CIRCULAR N° 3
INVITACIÓN N° 5000004958

"ADQUISICIÓN DE REPUESTOS PARA SISTEMA DE MEDICION Y
COMUNICACIÓN EN ESTACIONES DE MEDICION GTB"

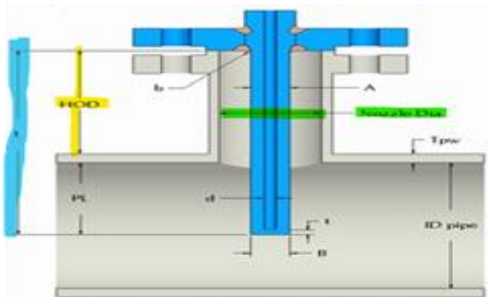
1. Para el ítem: 2 THERMOWELL TWISTED STEM PROCESS CONNECTIONS: 1 1/2" CLASS 400/600. Puede enviar una imagen de la Placa del artículo ya que el NP no está completo.

- Altura del threadolet (**HOD**): 12 cm aprox.
- Diámetro interno de la boquilla de conexión (**Nozzle Dia**): 6 cm. Aprox.
- Largo de inserción del **termopozo (L)**: 11.25 pulgadas
